WEDSGEAR TPMS MR（タイヤ空気圧モニタリングシステム）に関わる製品回収のお知らせ

株式会社 ウェッズ

WEDSGEAR TPMS MR（タイヤ空気圧モニタリングシステム）不具合に関わるお知らせ

当該製品不具合説明図

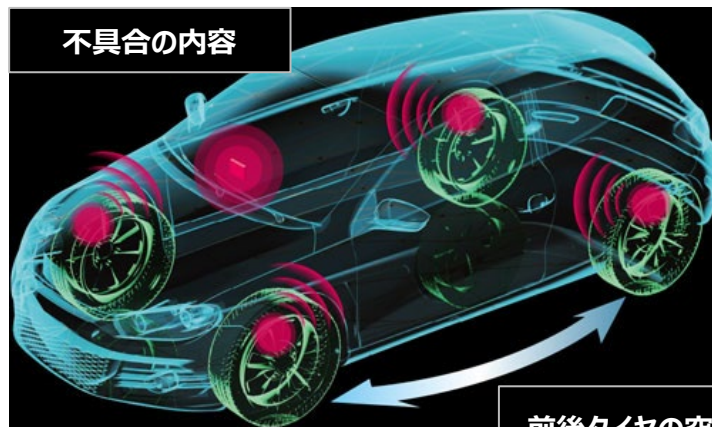
前後タイヤの空気圧値・温度値が
逆転して表示される場合がある

前後逆転表示

当該製品の製品特徴であった「センサーポジション自動認識機能」においてプログラム不備により一部の車種でモニター表示に前後タイヤの表示が逆転する現象が発生しました。当該製品をご使用中に前後タイヤ情報(タイヤ空気圧値・タイヤ内温度値)が逆転して表示されるためパンク等が発生した場合、警告アラームが鳴っているタイヤとは別のタイヤに問題が起きる可能性があります。
